**MAIRIE DE BRULLIOLES
LE BOURG
69690 BRULLIOLES**

**AVIS HYDROGEOLOGIQUE
SUR LA COMPATIBILITE SANITAIRE DU :**

Projet d'infiltration dans le sol
des eaux issues après traitement
d'une nouvelle station d'épuration
d'une capacité de 600 EH située
sur la commune de Brullioles (Rhône-69)

**Rapport OM-HA2-0513-V1
du 20 mai 2013**

Figure 6 : Schéma de fonctionnement de la filière de traitement et adaptations

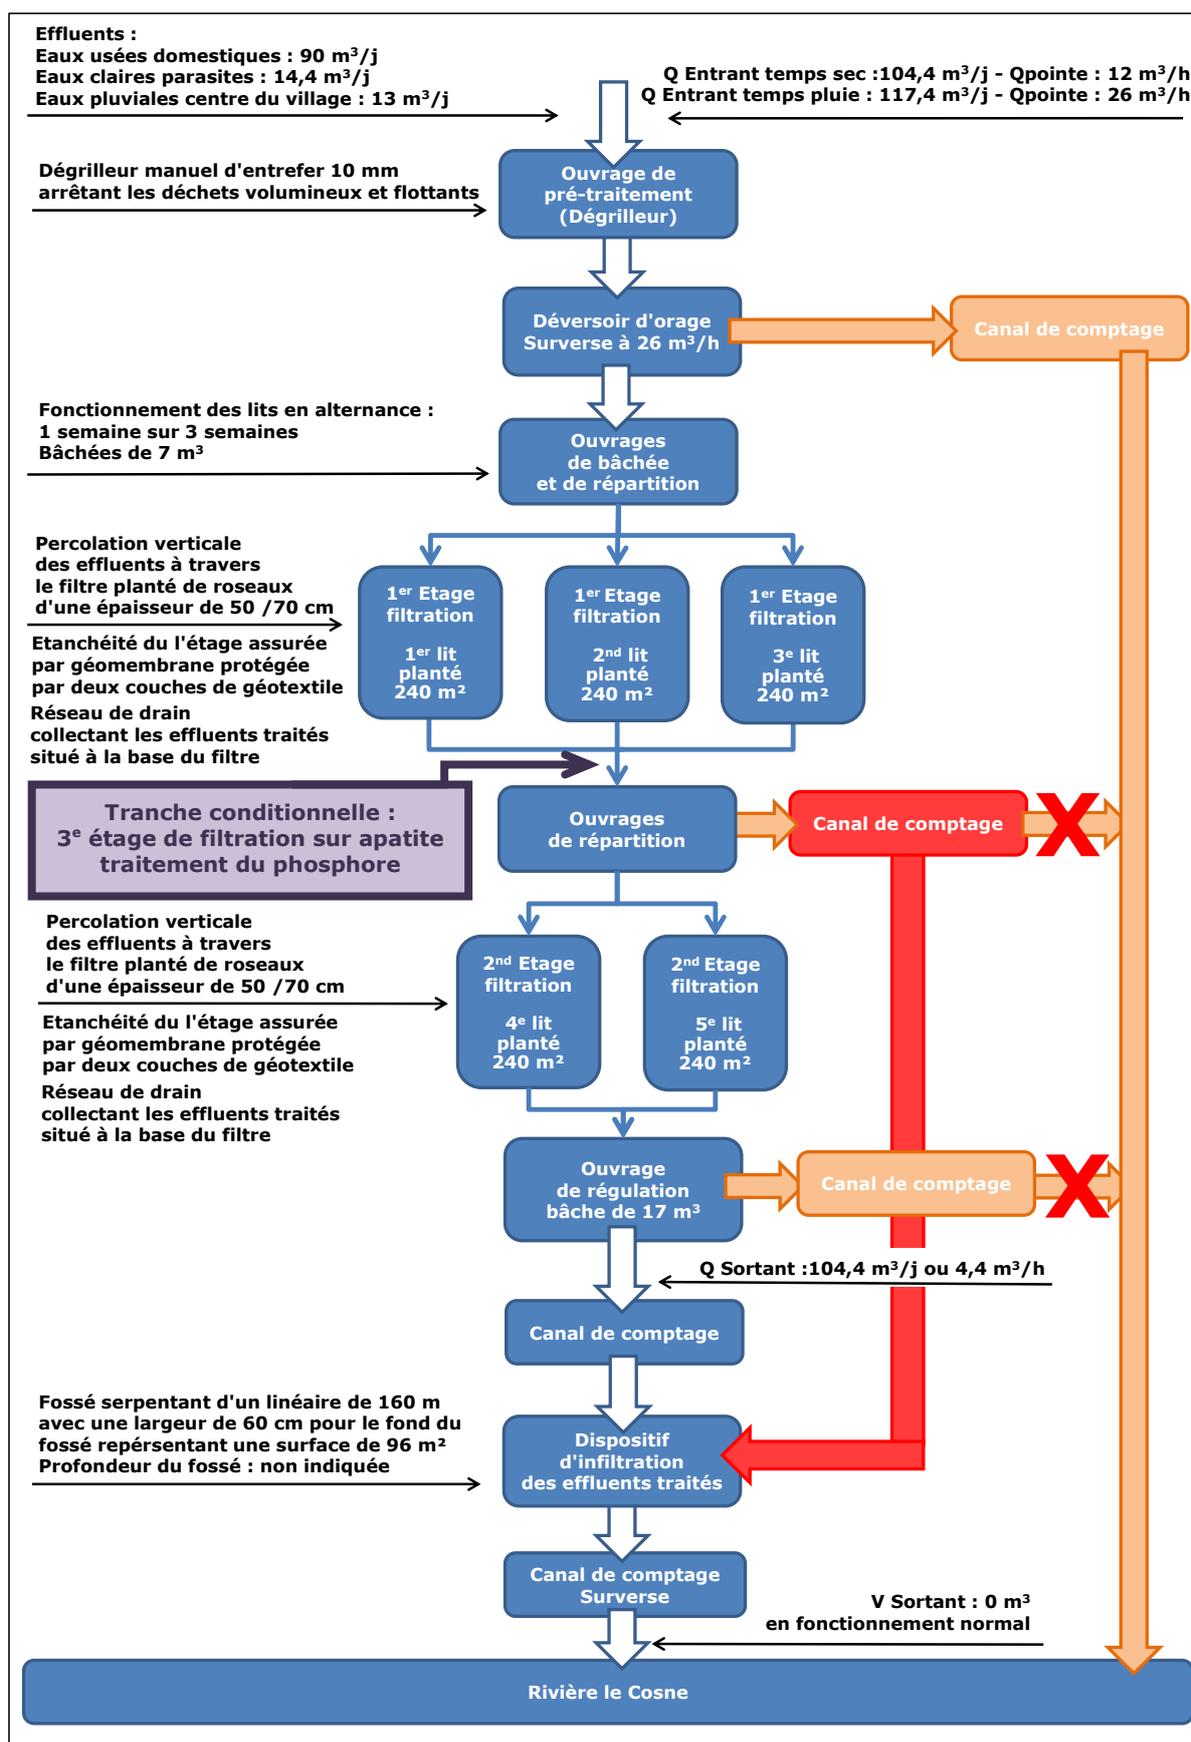
Il est à noter que d'après le plan de la station, il apparaît que les dérivations (bypass de sécurité) en sortie du 1^{er} et du 2nd étage de filtration aboutissent directement dans la rivière le Cosne. Pour limiter les impacts potentiels de la nouvelle station sur la qualité des eaux de la rivière le Cosne, les eaux provenant de ces dérivations devraient transiter par le dispositif d'infiltration car avant d'être rejetées par surverse dans la rivière, une partie de ces eaux, ou éventuellement la totalité, pourrait s'infiltrer dans le sol.

Sous réserve de modifier l'exutoire des dérivations provenant des 1^{er} et 2nd étage de filtration, les installations de la future station d'épuration de Brullioles sont conçues de manière à limiter au maximum le rejet direct d'effluents chargés dans la rivière le Cosne.

- Les ouvrages de la future station, à l'exception d'une modification des exutoires des dérivations provenant des 1^{er} et 2nd étage de filtration, seront aménagés et exploités conformément aux dispositions prévues dans le dossier réglementaire établi par le bureau d'études IRH Environnement et présentées sur les figures 6, 7 et 8 du présent rapport,

Figure 8 : Coupe schématique de l'étage de filtration

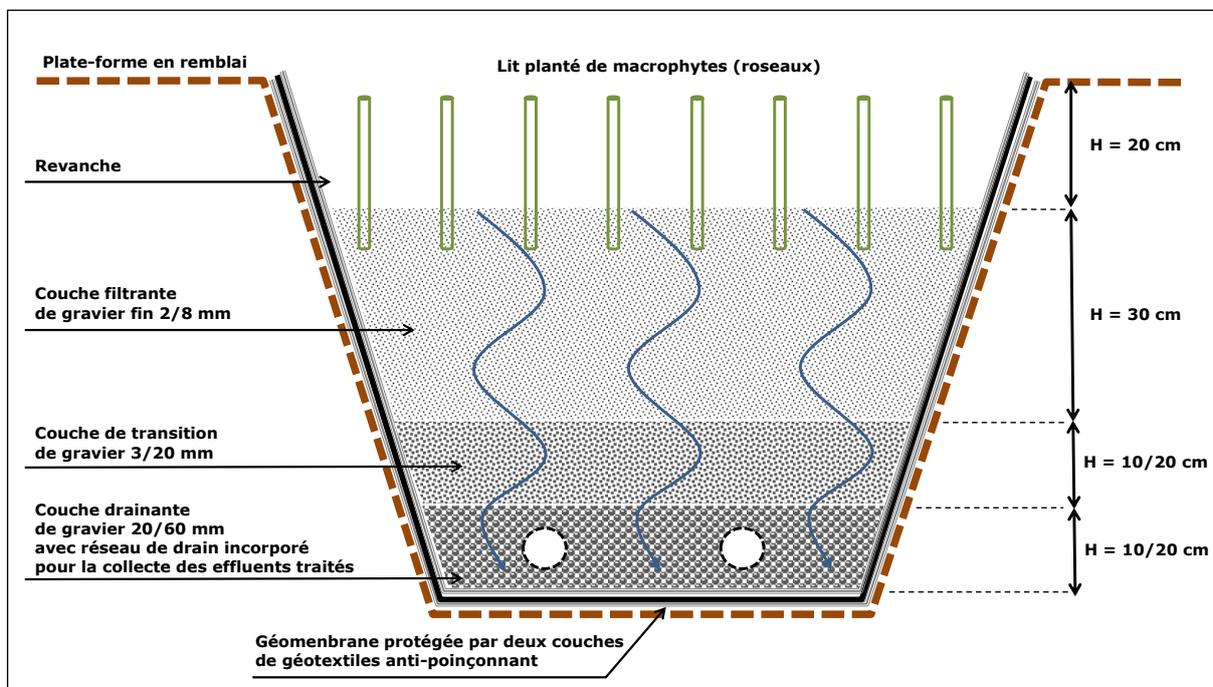
En considérant une revanche d'au moins 20 cm, qui permettra l'accumulation des boues en surface du filtre (vitesse d'accumulation estimée entre 1 et 1,5 cm/an) et évitera un débordement des effluents traités (lame d'eau apportée par bâchée de 0,03 m), la hauteur totale de l'étage de filtration sera de 70 à 90 cm.

L'étage de filtration sera isolé de son environnement par une géomembrane protégée par deux couches de géotextile anti-poinçonnant.

Figure 16 : Localisation des formations sableuses propices à l'infiltration

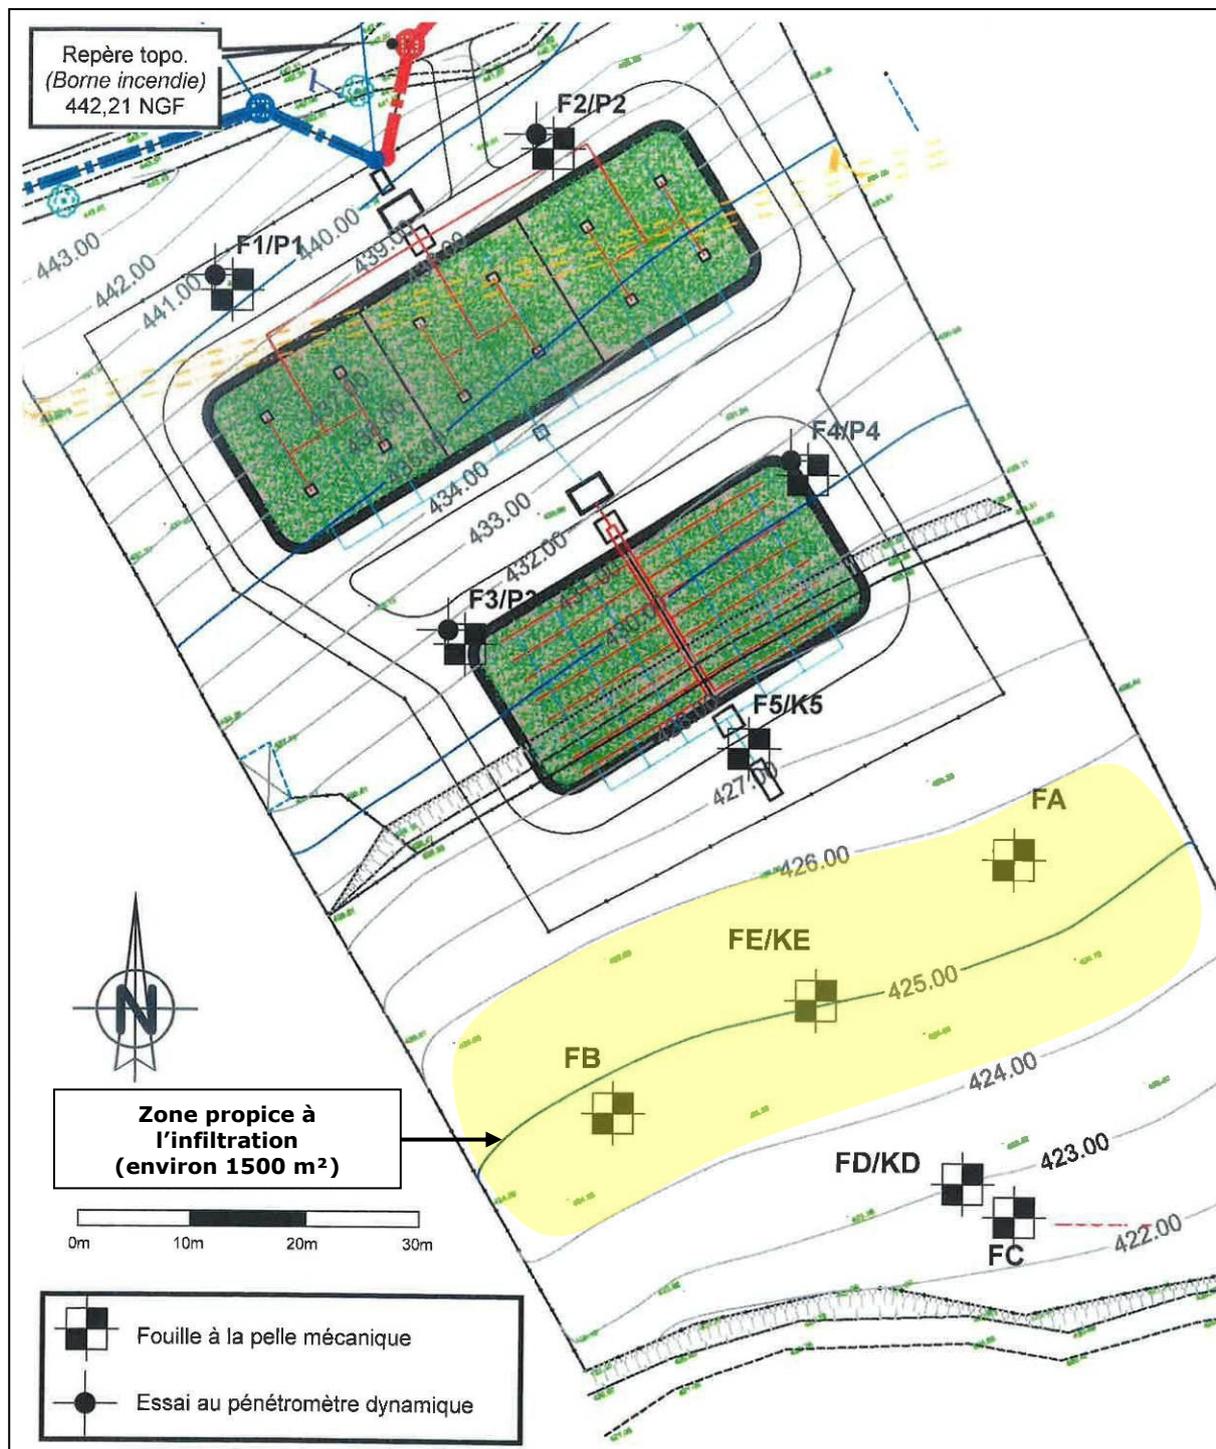
Les valeurs mesurées révèlent que l'infiltration des eaux traitées de la future station d'épuration (environ 5 m³/h) est envisageable dans les horizons sableux, plus ou moins argileux, reconnus jusqu'à 2 m de profondeur en partie basse du site, le long de la courbe de niveau à 425 m NGF (secteur des sondages FA, FB et FE) et dont la perméabilité mesurée est de 4.10⁻⁵ m/s, soit 144 mm/h.

- L'infiltration des effluents traités devra être réalisée préférentiellement dans les formations sableuses reconnues au droit du site entre 0 et 2 m de profondeur et caractérisées par une valeur de perméabilité de 4.10^{-5} m/s, soit 144 mm/h. En outre la profondeur des fossés d'infiltration devra être adaptée de manière à ne pas drainer les écoulements de sub-surface,

Figure 19 : Situation projet par rapport au PPE des captages AEP du Martinet

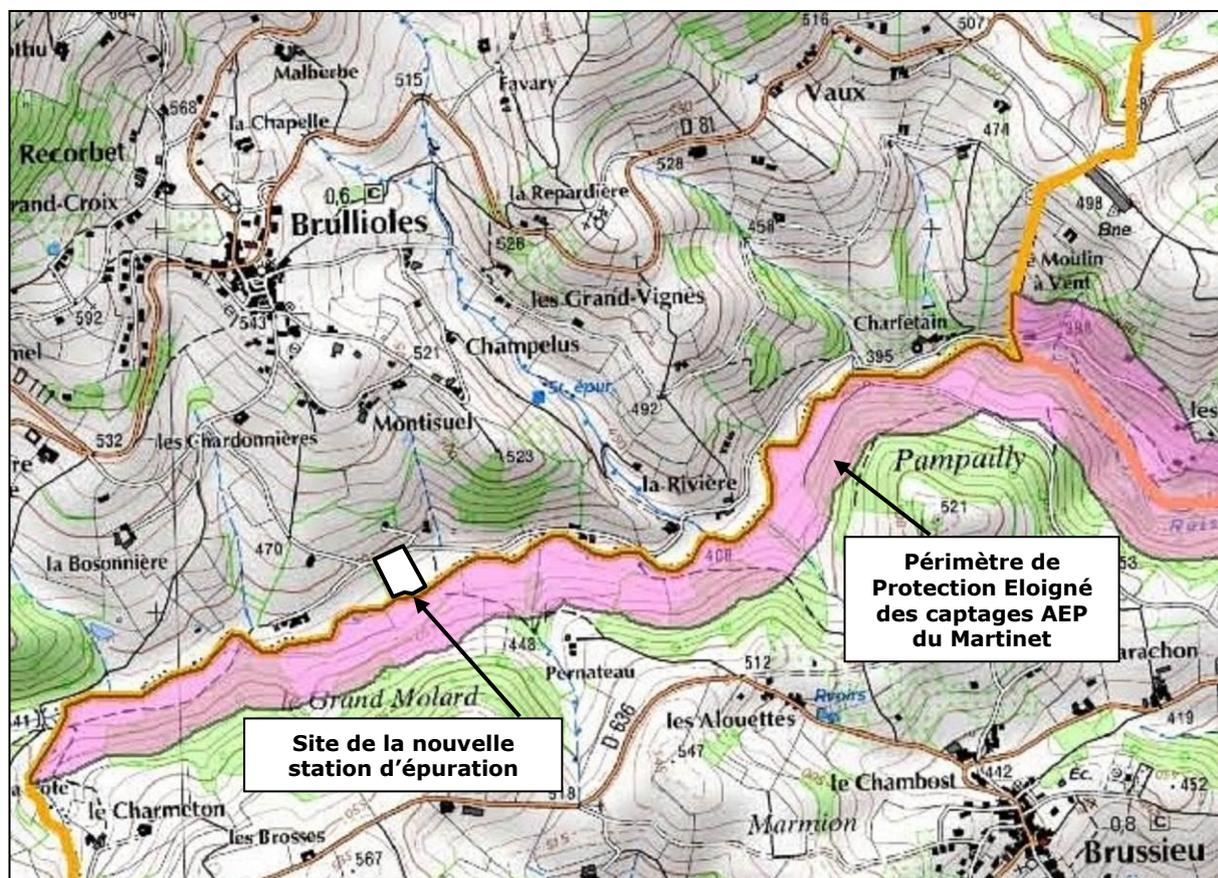
Comme le révèle la figure 18, le site de la future station d'assainissement est situé hors des périmètres de protection des captages AEP du Martinet, en limite du Périmètre de Protection Eloigné (PPE) localisé sur la rive opposée du projet.

Pour que les eaux souterraines circulant sous le site de la future station puissent atteindre les captages AEP du Martinet, elles doivent d'abord transiter dans les eaux superficielles de la rivière le Cosne, puis celles de la rivière Brévenne et enfin être attirées par la zone d'appel des captages. Si ces eaux devaient atteindre les captages AEP du Martinet, elles représenteraient une fraction infinitésimale des eaux captées.
